Protokol o změně díla

změnový list číslo 091

Stavba: Centrum komplexní psychiatrické péče Brno			
Objekt: Stávající Pavilon G část A			
Objednatel: Fakultní nemocnice Brno, Jihlavská 20, 625 00 Brno			
Zhotovitel: Sdružení pro Centrum komplexní psychiatrické péče Brno			
Projektant: Sdružení Psychiatrie Brno 2016 se sídlem Mlýnská 326/13, 602 00 Brno, v 10/2017, pod zakázkovým číslem 1195			
Změna: Větrání kuřárny objekt A			
P O P I S	Změnu vyvolal: FN Brno		
	Popis změny: Změna řeší doplnění nucené větrání kuřárny objektu A ze strany Objednatele		
C E N A	Způsob projekčního zpracování: projektová dokumentace část VZT, SILNP vliv změny na náklady stavby: ANO		
	ocenění změny předložil: GZ		
	ve formě		
	náklady na změnu D.1.01 SO 01 - PAVILON G PK	vícepráce	méněpráce
	Příloha 01 rozpočet, položky, D.1.01.4.06-REV 01 Silnoproudá elektrotechnika - revize 01	7 120,80 Kč	0,- Kč
	Příloha 01 rozpočet ASŘ D 1.01.1 PK	2 645.38 Kč	
	příloha 01 rozpočet, položky, D.1.01.4.02.+ 04- REV Vzduchotechnika a klimatizace	62.567,67 Kč	0,- Kč

Příloha č. 1 pro ZL 091 - Větrání kuřárny objekt A

OBSAH: CONTENT: ROZVADĚČ RMS2.2	ČÍSLO VÝKRESU: DRAWING NUMBER: 1195-05_D.1.01.4.6.215	REVIZE: REVISION: a

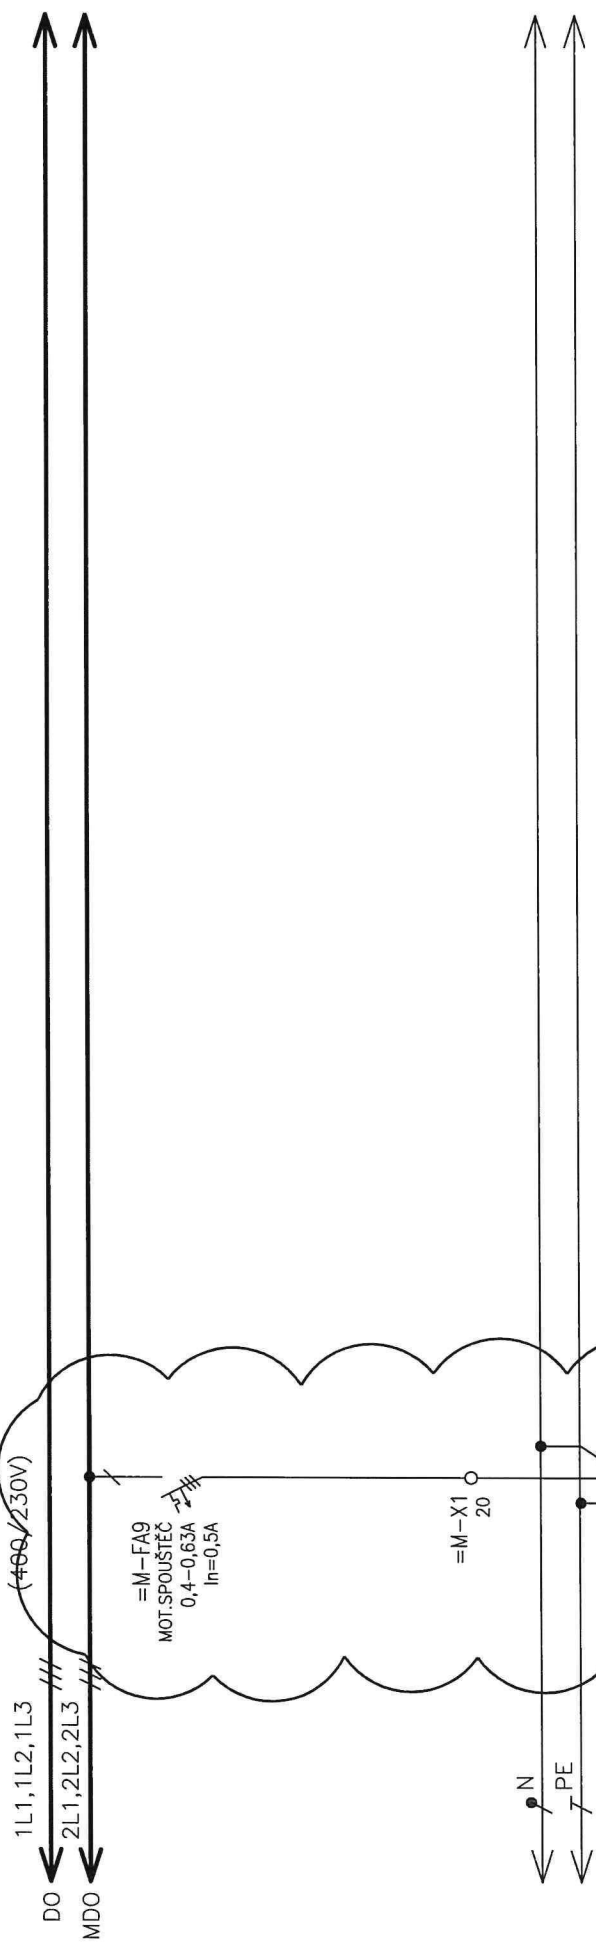
Č. REVIZE: REVISION NO.:	DATUM VYDÁNÍ: DATE OF ISSUE:	POPIS REVIZE: DESCRIPTION OF THE REVISION:	VYPRACOVAL: ELABORATED BY:
01	16.01.2020	AKTUALIZACE ČÍSLOVÁNÍ VÝVODŮ A SCHÉMAT OVLÁDÁNÍ	Ing. Miroslav Matuška
	23.07.2020	DOPLNĚNÍ VÝVODU PRO VENTILÁTOR ODVĚTRÁNÍ KUŘÁRNY	Ing. Miroslav Matuška

NOVĚ DOPLNĚNO

PACKAGE: VZDUCHOTECHNIKA A
KLIMATIZACE | OBSAH:
CONTENT: PŮDORYS 2.NP AF
(část 2) - VÝŘEZ | |

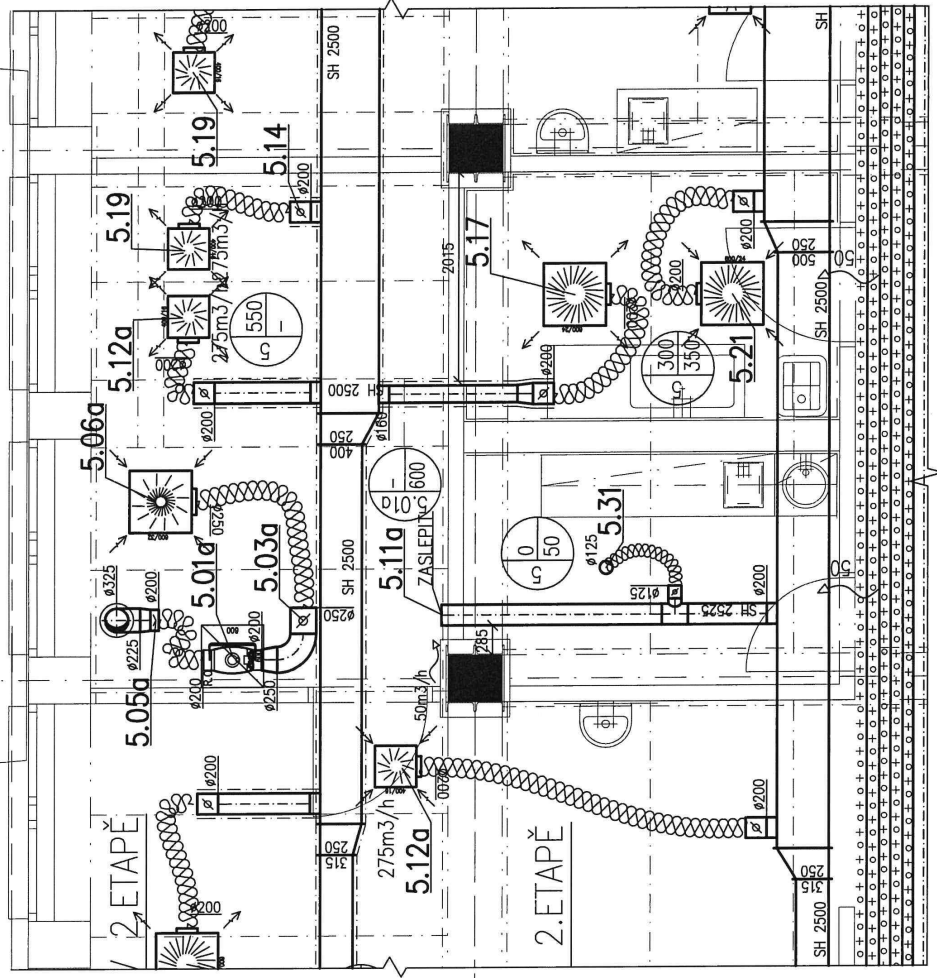
| Č. REVIZE / REVISION NO. | DATUM VYDÁNÍ / DATE OF ISSUE | POPIS REVIZE / DESCRIPTION OF THE REVISION | VYPRACOVAL / ELABORATED BY |
|--------------------------|------------------------------|--|----------------------------|
| 21.7.2020 | | DOPLNĚNÍ VĚTRÁNÍ DO KUŘÁRNY | ONDŘEJ JEJLÍNEK |
